Modulo per la presentazione delle osservazioni per i piani/programmi/progetti sottoposti a procedimenti di valutazione ambientale di competenza statale

Codice procedura 5241 – Ecoenergia Lacedonia S.r.l. - Proposta di variante non sostanziale al progetto di impianto eolico autorizzato con D.D. n. 553 del 15.11.11, n. 351 del 03.07.12 e n. 1240 del 12.12.14 della Regione Campania, costituito da 11 aerogeneratori di potenza complessiva nominale pari a 45 MW. ricadente nel territorio comunale di Lacedonia (AV).

TESTO DELL' OSSERVAZIONE:

- LAC-MAP-0000-01-Analisi Interferenze Ecoenergia Lacedonia srl-ERG Wind 4 S.r.l.;

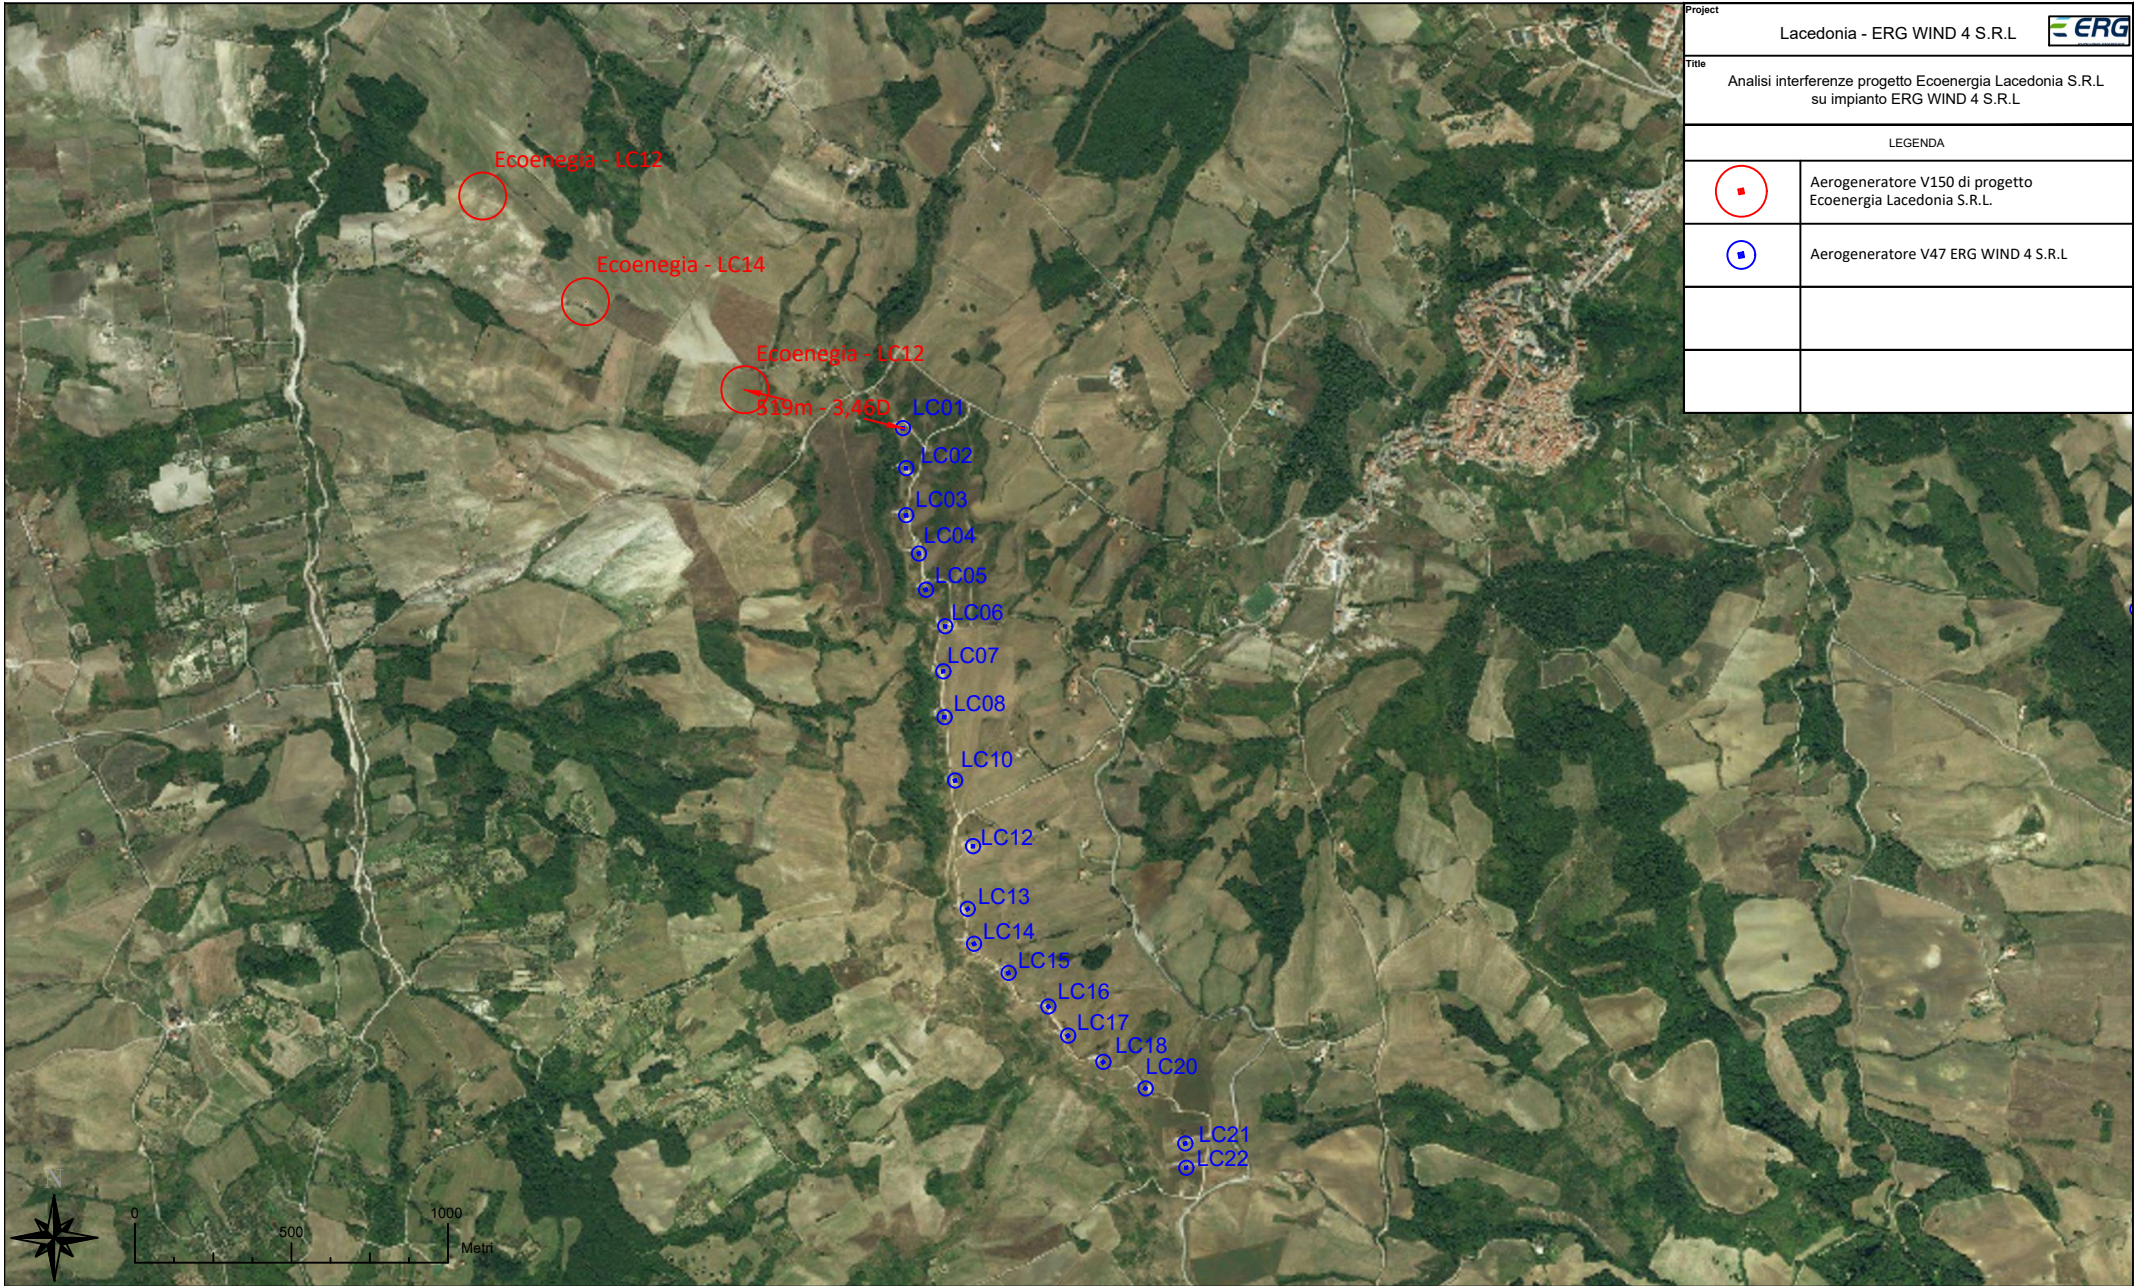
Considerando la cd. "Area Sud" l'interferenza tra il nuovo parco eolico proposto da Ecoenergia Lacedonia S.r.l. e l'impianto in esercizio ERG Wind 4 S.r.l è evidente: l'interdistanza tra l'aerogeneratore esistente denominato LC01 e la nuova turbina proposta LC12 è pari a soli 519 m ovvero 3.5 diametri (D=150m). Considerata la vicinanza del nuovo parco proposto da Ecoenergia Lacedonia S.r.l. ed il modello di macchina presentato in istanza, è previsto certamente un impatto in termini di riduzione di produzione dell'impianto di ERG Wind 4 S.r.l.
